INT-CUCUTA-GA01

Referencia: CONTRATO "INTERVENTORÍA, TÉCNICA ADMINISTRATIVA JURÍDICA FINANCIERA SOCIAL AMBIENTAL Y DE SEGURIDAD Y SALUD EN EL TRABAJO AL CONTRATO CUYO OBJETO ES DIAGNOSTICO CONSTRUCCION Y/O REHABILITACION Y MANTENIMIENTO DE LA MALLA VIAL URBANA DEL MUNICIPIO DE SAN JOSE DE CUCUTA"

Asunto: ENTREGA DE PLAN DE MANEJO AMBIENTAL

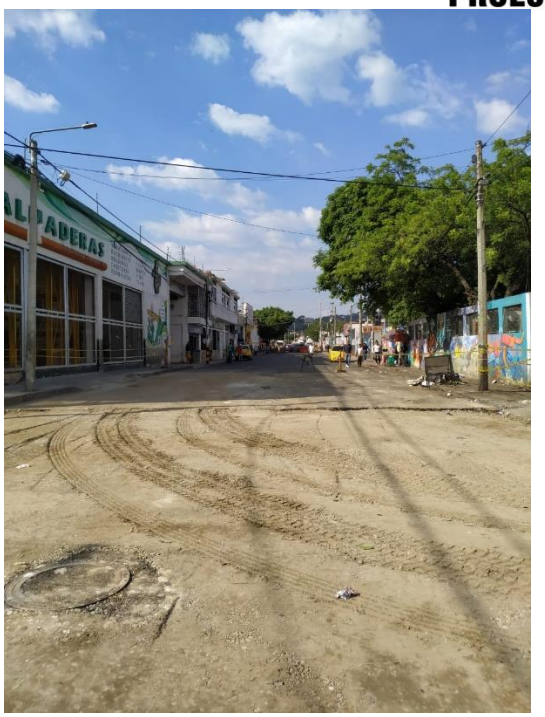
- Al cotejar la información expuesta en el documento adjunto (numeral 11.10 referente al uso eficiente del agua) con lo constatado durante la visita de obra llevada a cabo el 7 de diciembre, se constata la ausencia de medidas adecuadas de protección para los sumideros ubicados en la obra. Por ende, se requiere implementar las acciones necesarias para garantizar el cuidado y la limpieza de dichos elementos, como se detalla en la ilustración adjunta a continuación.
